日本原燃株式会社

加工施設に関する設計及び  
工事の計画の認可申請書の補正について

2021年8月31日付け2021濃計発第27号をもって申請しました核燃料物質の加工施設に関する設計及び工事の計画の認可申請書を別紙のとおり補正いたします。

2021年8月31日付け2021濃計発第27号をもって申請した加工施設に関する設計及び工事の計画の認可申請書について、変更が必要な事項の反映及び記載の適正化を行うことから「三 変更に係る加工施設の区分並びに設計及び工事の方法」、「四 工事工程表」及び「添付書類」を補正する。

図 1.2.1 液体廃棄物の廃棄設備 系統概略図 (3/3) 変更前

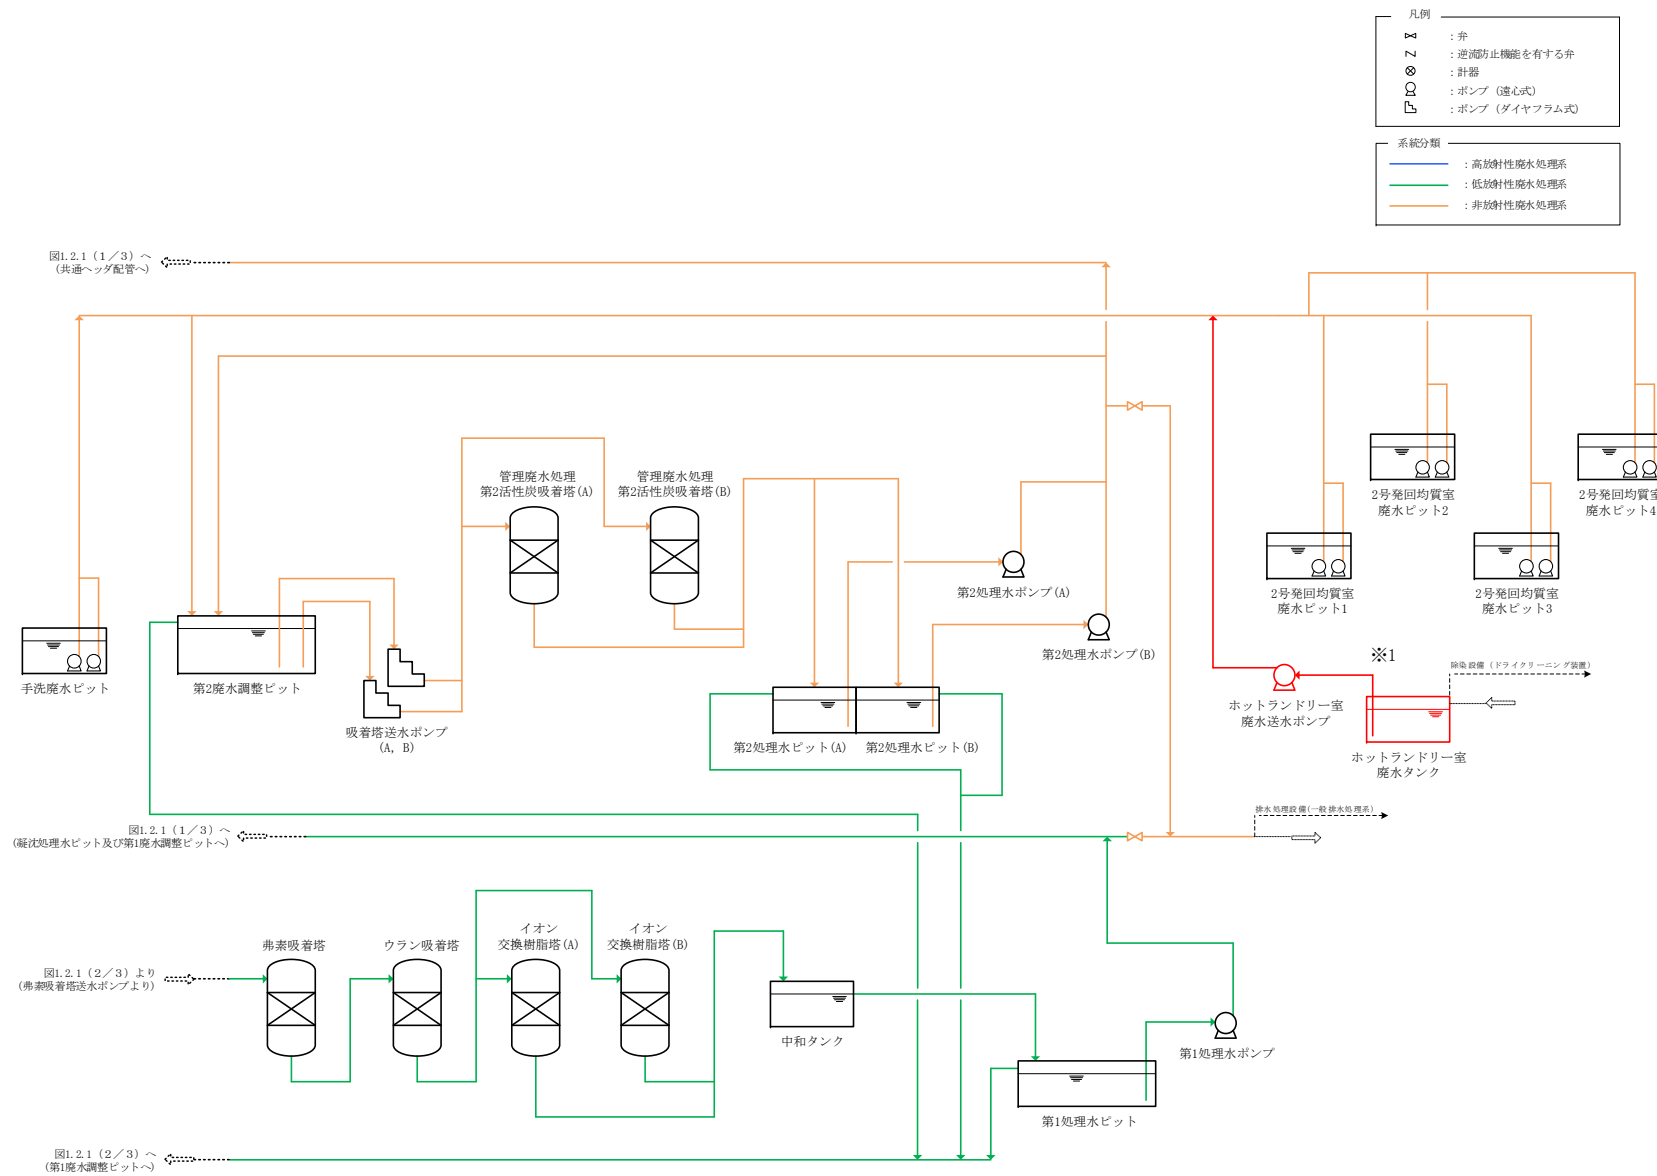
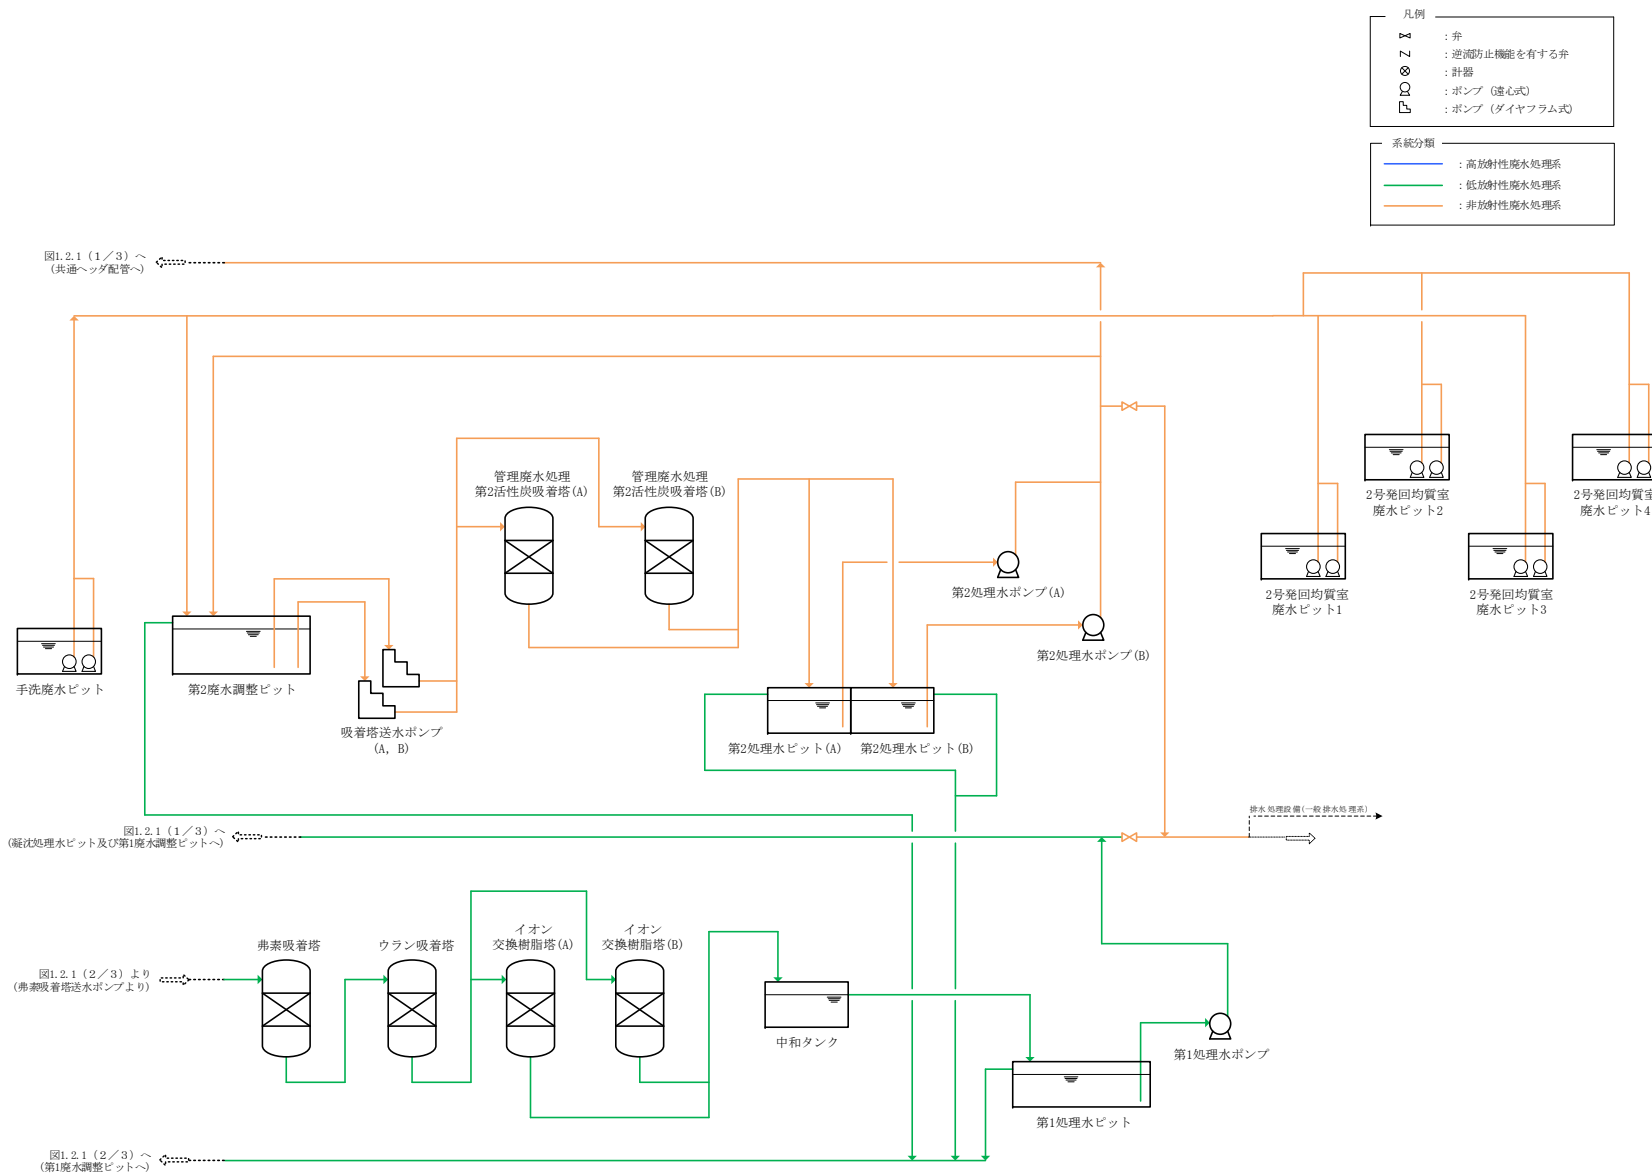
※1：今後使用予定のないドライクリーニング装置用のタンク及びポンプ並びに周辺配管を撤去する。
